工程指示 / 要求簡箋(E.I.)

工程指示編號：EI / 0282 / 19

工程名稱：觀塘裕民坊

工程項目：幕牆 大圖 (27/F 水缸位)

734

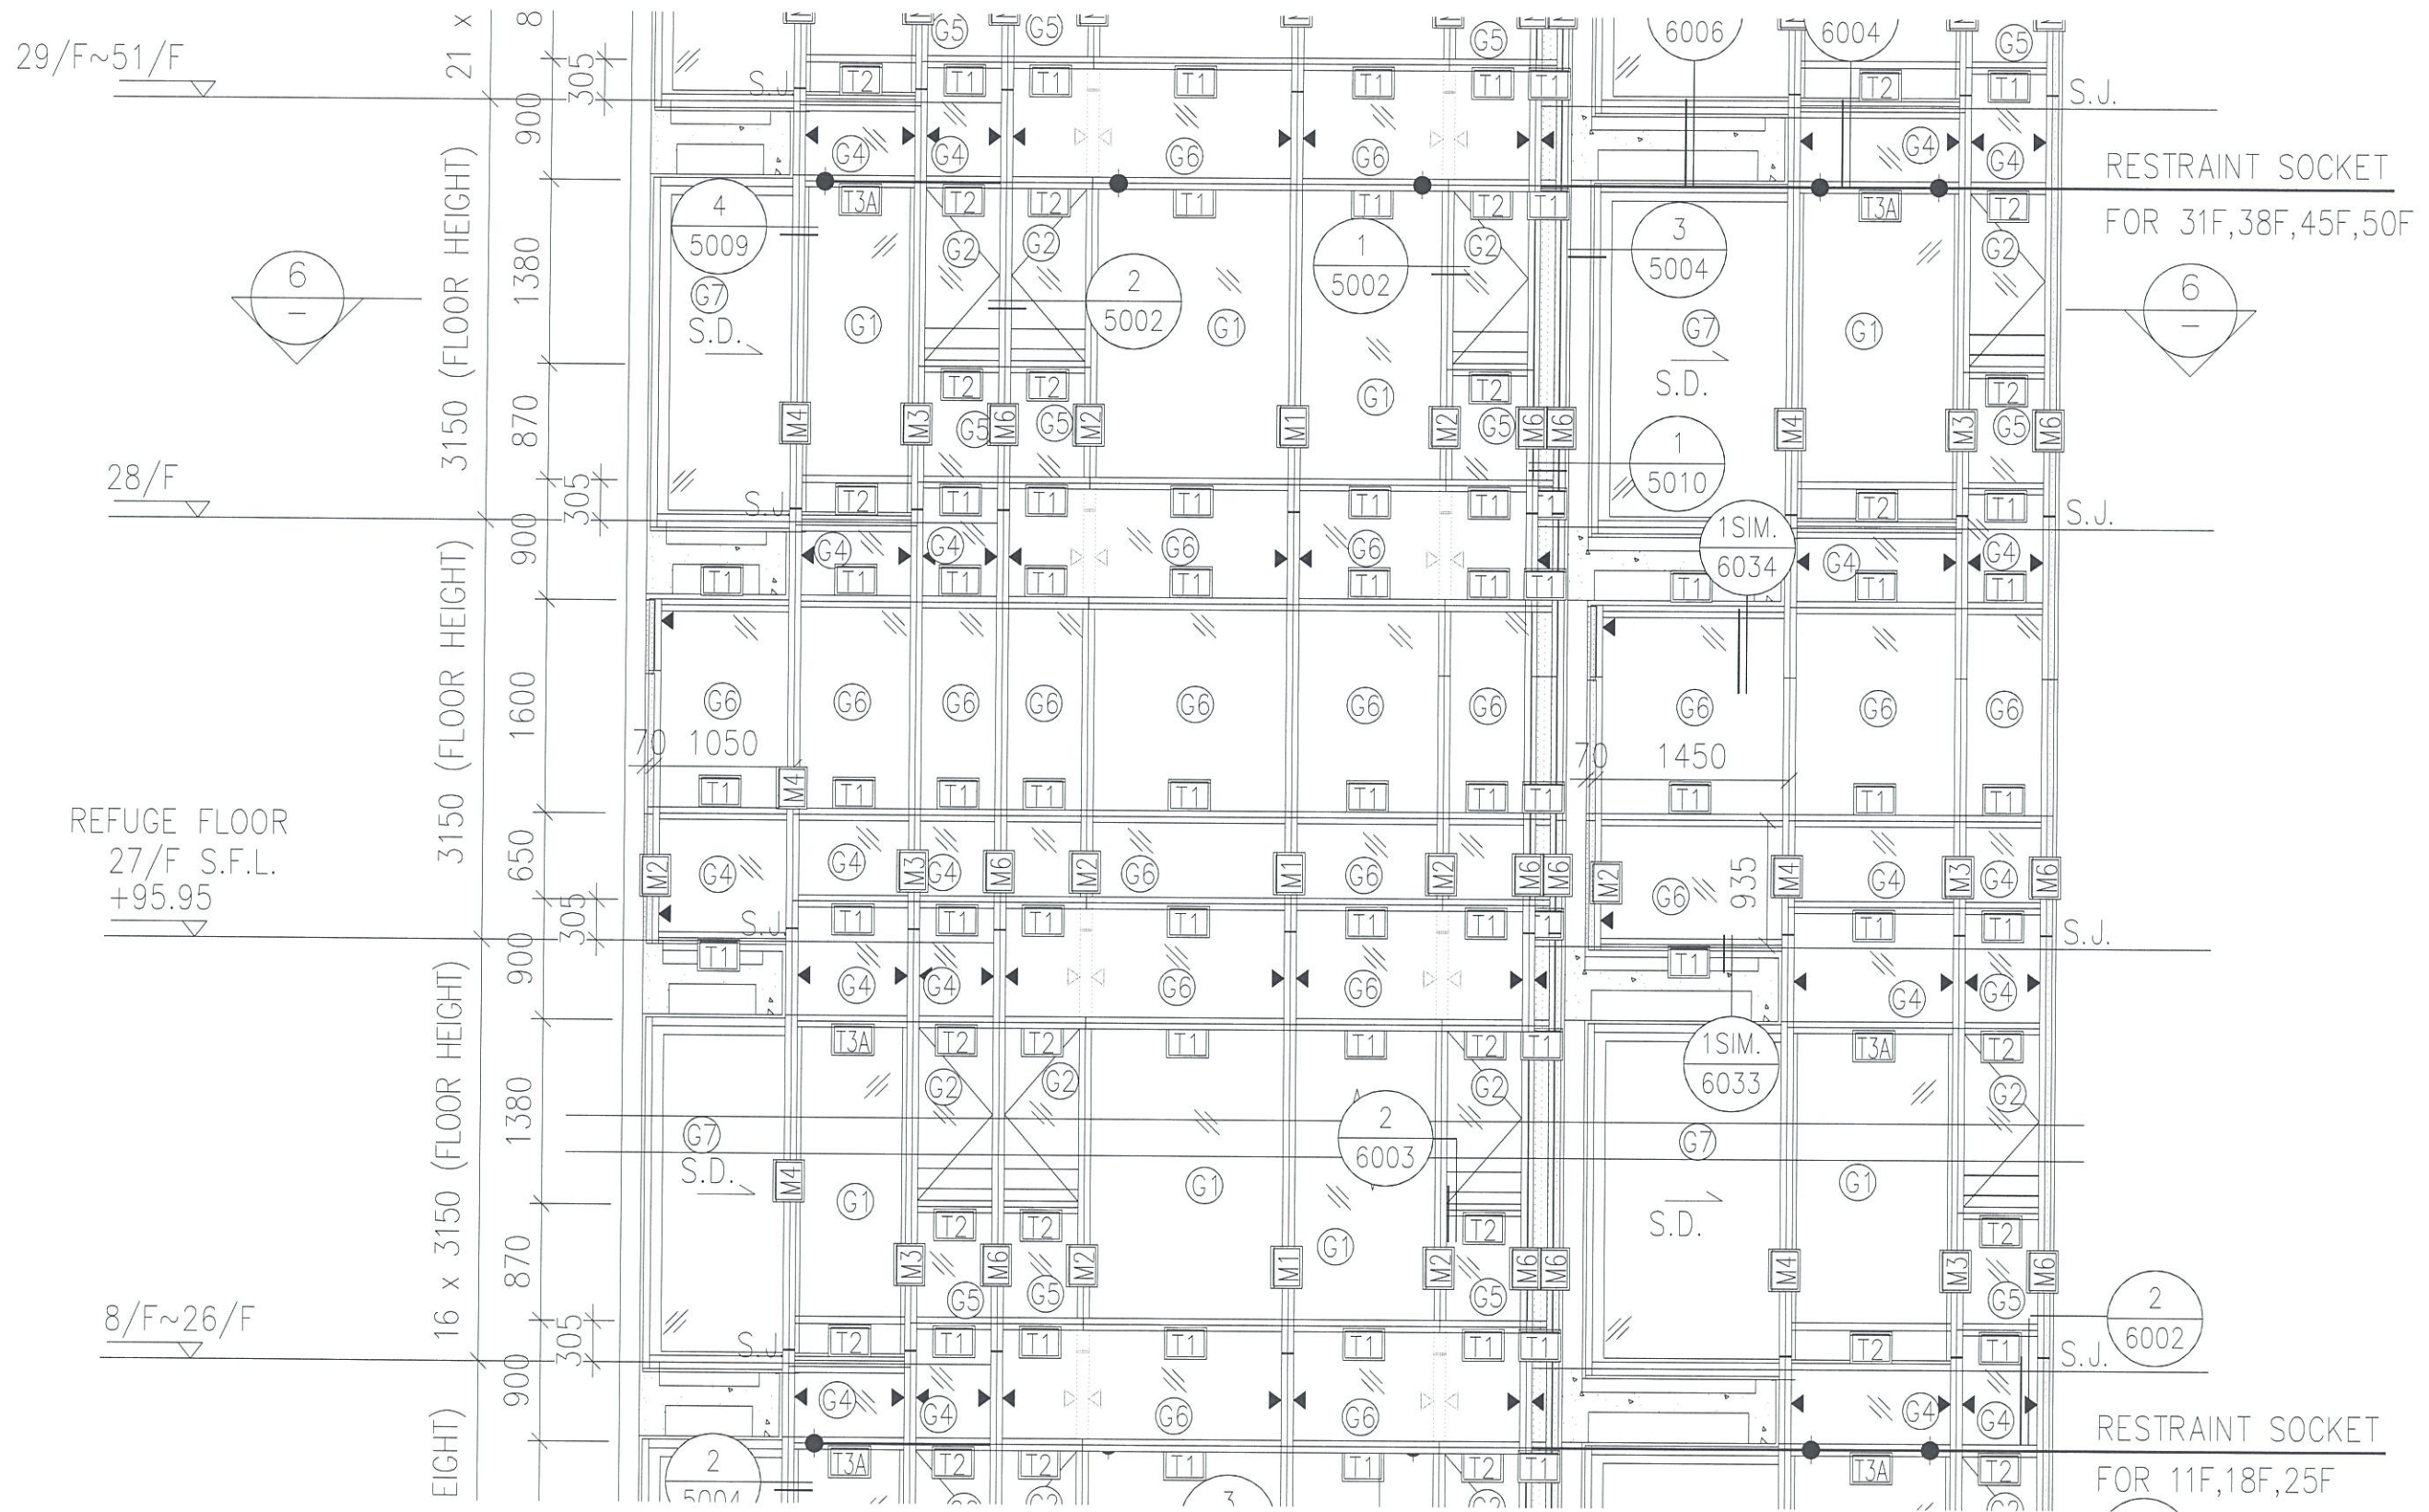
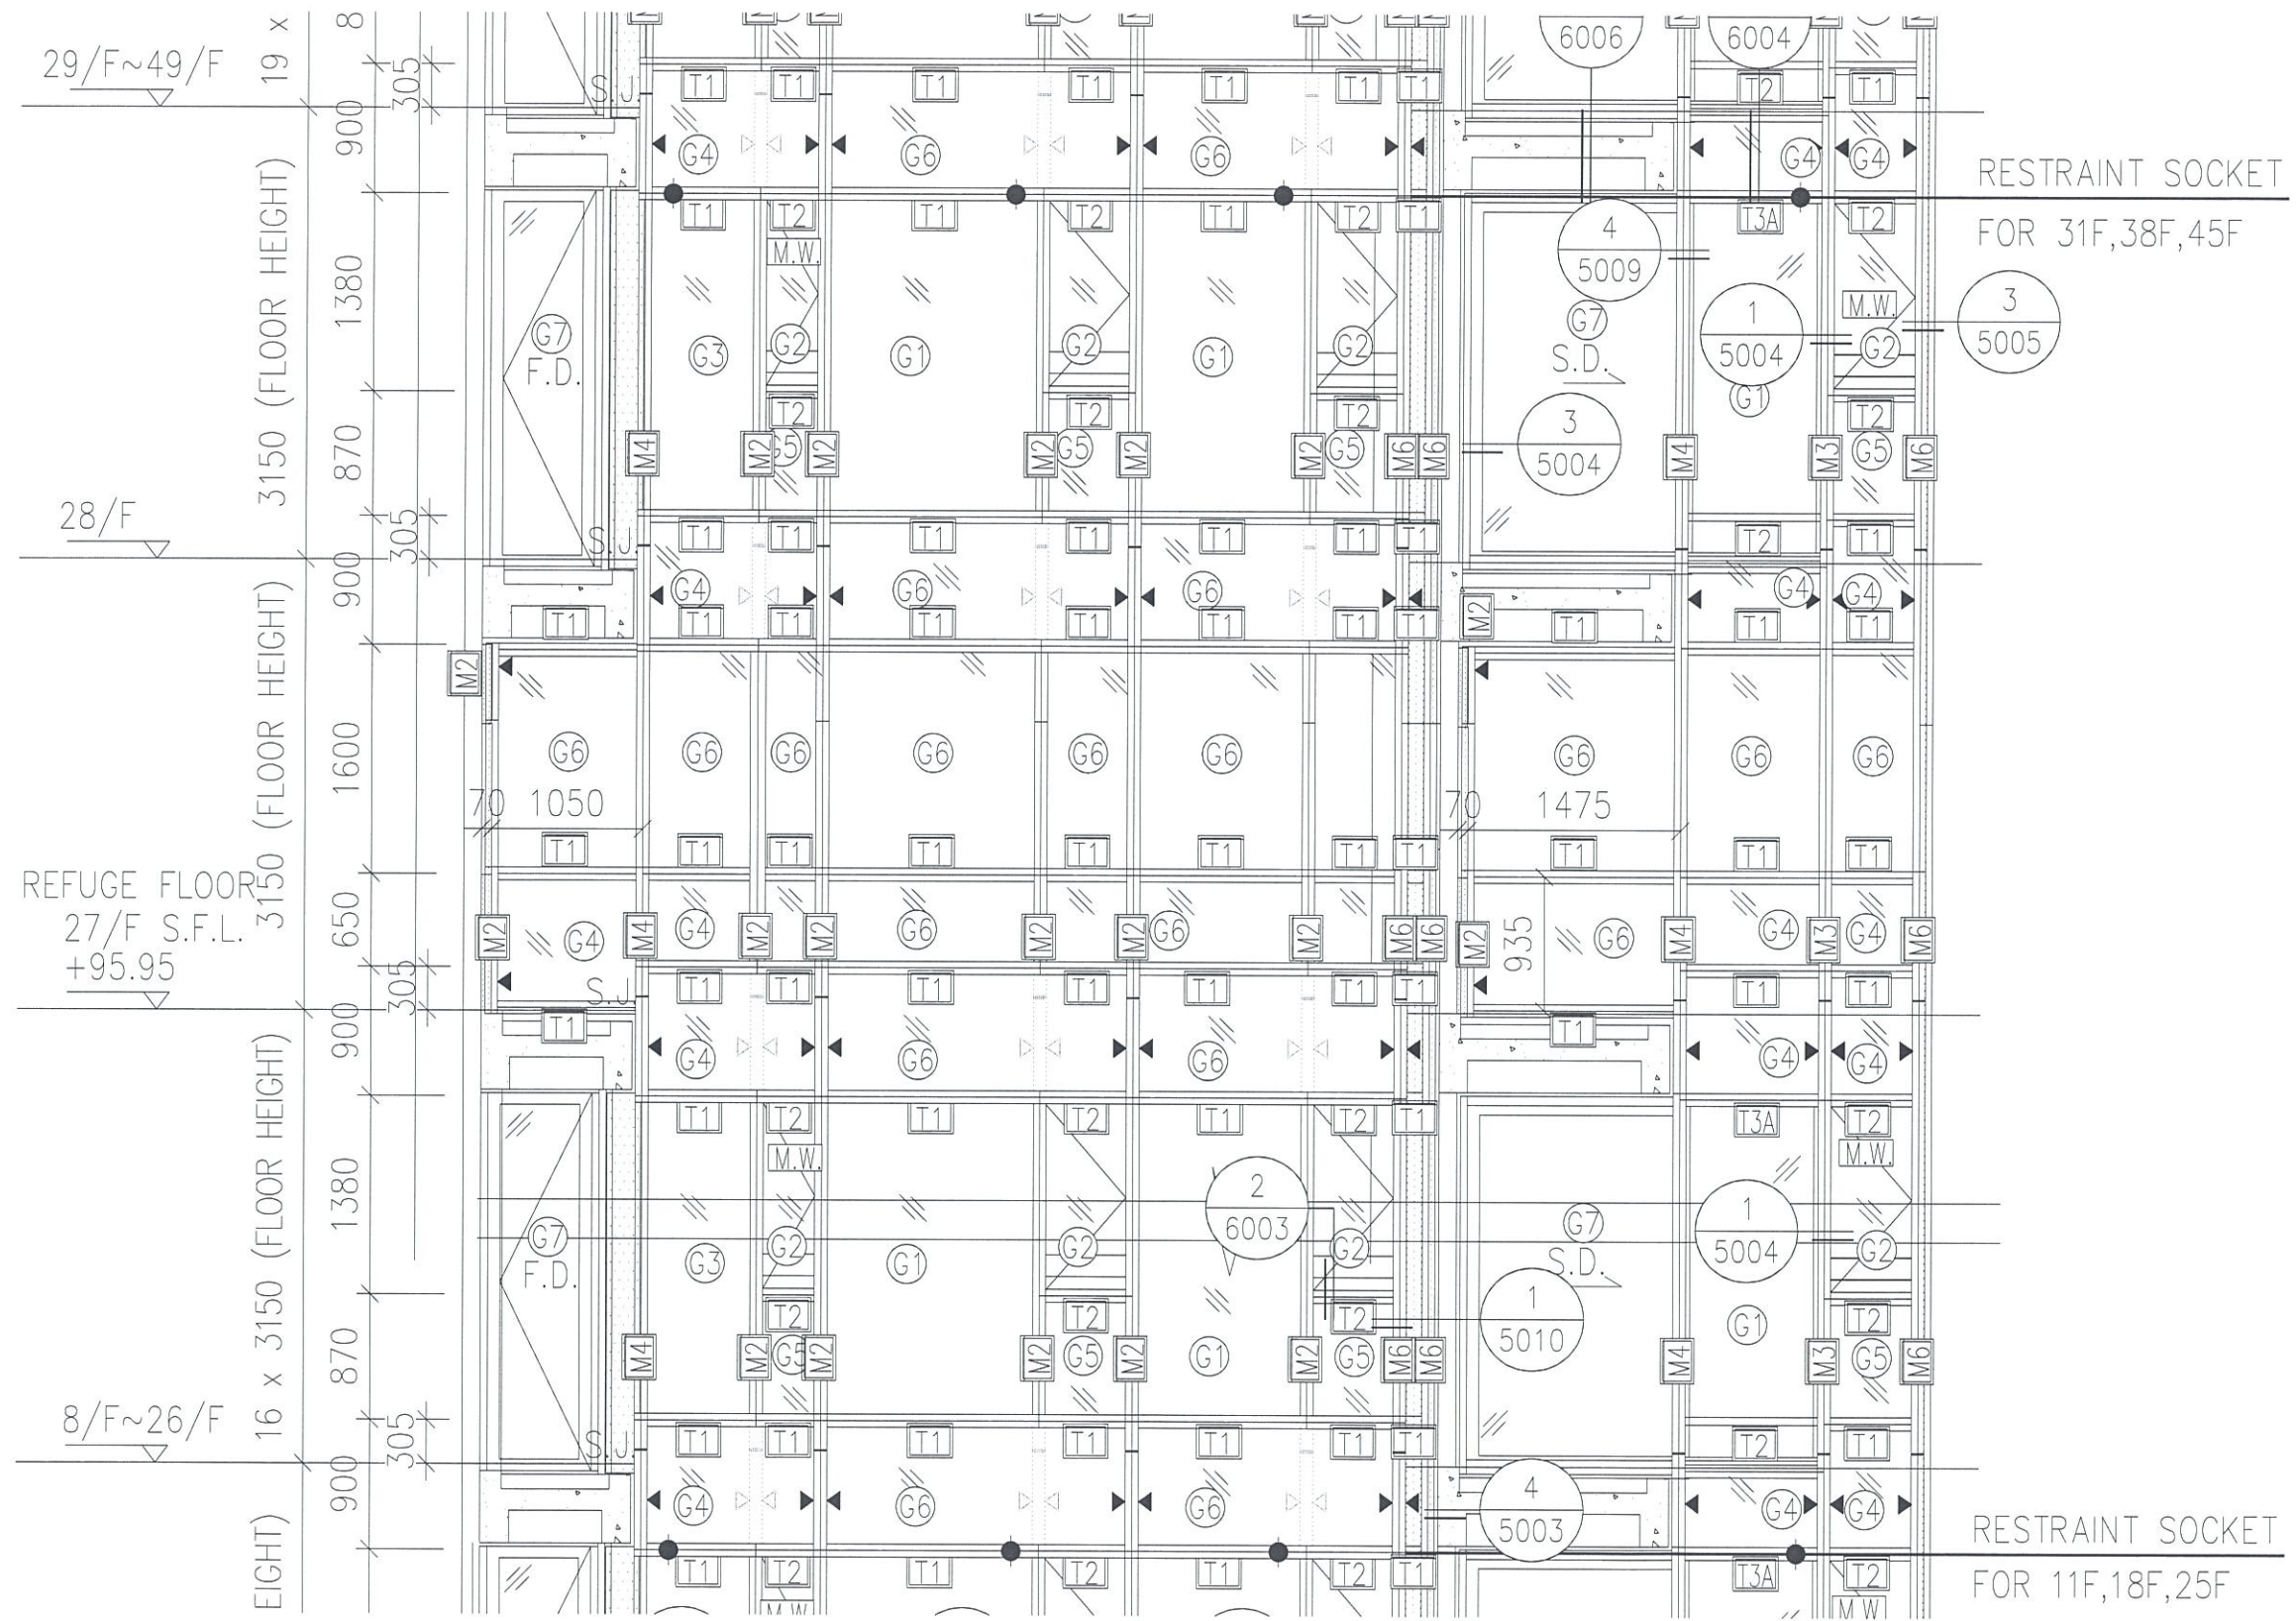
因 EI9536 已到 J 版，無法登記，現以此 EI0282 為準
H 版:1) 27/F 水缸位，橫料派位按業主及則師要求修改
2) 已做斷層位不換新料，需要現場削料，請提供削料尺寸圖供現場參考
附上相關資料，請安排拆圖及相關補料計算(鋁料,鐵件,配件)
謝謝！
